改善箇所説明図 ⑤黄色回転灯

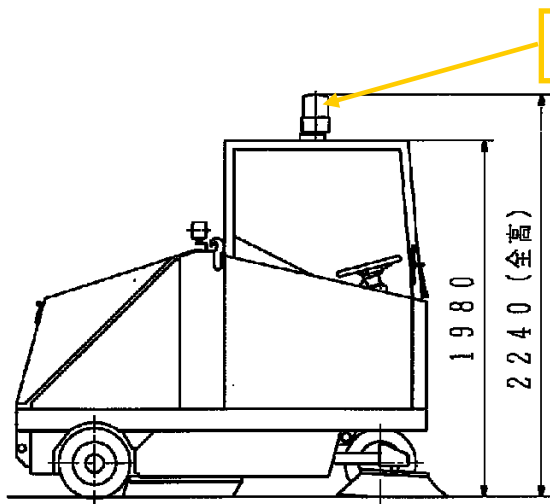
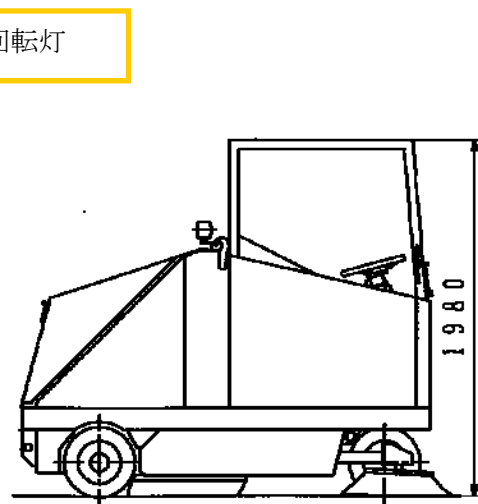
〔 黄色回転灯が取り付けられている。 〕

全車両、黄色回転灯を取り外す。なお、道路維持作業用自動車に該当することが確認できた車両については、保安基準に適合する位置に黄色回転灯を取り付ける。

識別： 運転席付近にステッカーNo. 3328 を貼り付ける。
